# 表 A.18 监理工程师通知回复单

工程名称：长沙市亘晟门窗公司 1.1MW 屋顶分布式光伏电站

编号：GSHF-001

施工区域张拉安全隔离带

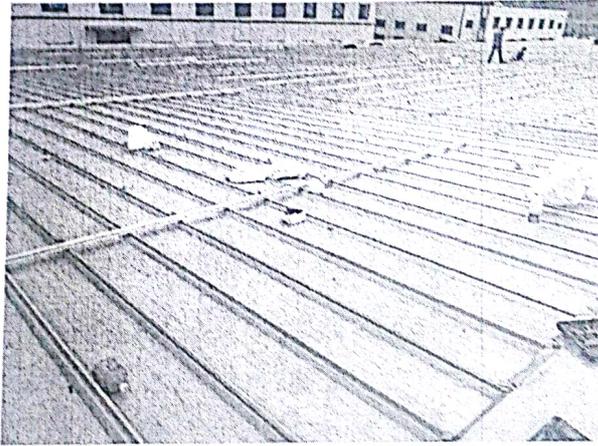
- 1、施工班组在基础圈梁绑扎时已按照图纸设计施工。
- 2、箱变等基础接地焊接已按要求整改。
- 3、模板安装已按要求整改。
- 4、每道工序完成后，通知监理验收合格再进行下一道工序。
- 5、施工垃圾已及时清理出场地。
- 6、施工班组进入施工现场全部佩带安全帽，施工区域已拉好安全警示带。
